## 改善箇所説明図

### 基準不適合発生箇所

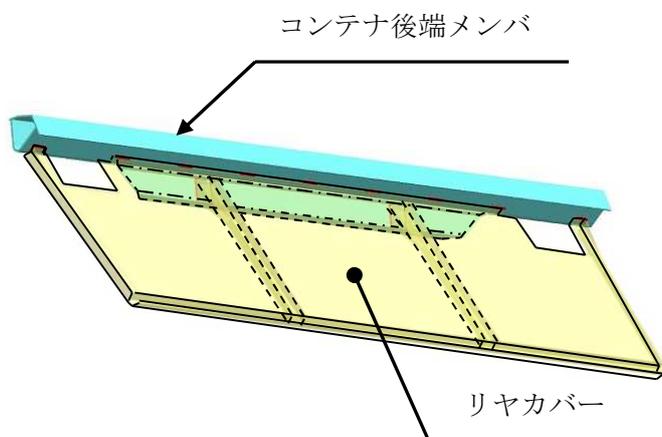
脱着装置付コンテナ専用車の塵芥収集用コンテナにおいて、後端メンバとリヤカバーの溶接が不適切なため、走行時の振動等により、当該溶接部に亀裂が生じることがある。そのため、そのままの状態で使用を続けると、亀裂が進行し、最悪の場合、リヤカバーが脱落し、他の交通の妨げになるおそれがある。
